SERVICE INFO – INA 0083

Remediarea zgomotelor

ce provin din zona accesoriilor la Ford Transit

Producător:	Ford
Model:	Transit
Anul fabricației:	2000 – 2007
Motor:	2.0 D
Nr. identificare piesă:	535 0223 10

Figura 1: Înlocuirea unei fulii fixe cu una cu sistem de rolă liberă

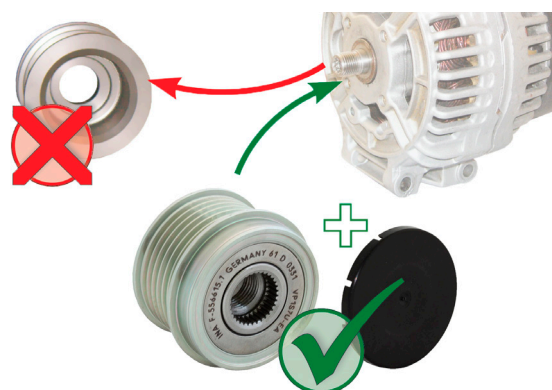
Mișcarea curelelor trapezoidale poate produce zgomote puternice la autovehiculele cu fulie de alternator fixă.

Departamentul post-vânzare al Schaeffler Automotive (Schaeffler Automotive Aftermarket) propune fulia de alternator cu sistem de rolă liberă ca soluție tehnică pentru aceste autovehicule. Aceasta reduce sarcinile dinamice din unitatea de accesorii, evitându-se astfel zgomotele.

Figura 2: În cazul montării fuliei pe un alternator Bosch, utilizați distanțierul de 1,4 mm inclus în set!

Departamentul post-vânzare al Schaeffler Automotive recomandă montarea unei fulii de alternator cu sistem de rolă liberă 535 0223 10 la autovehiculele afectate.
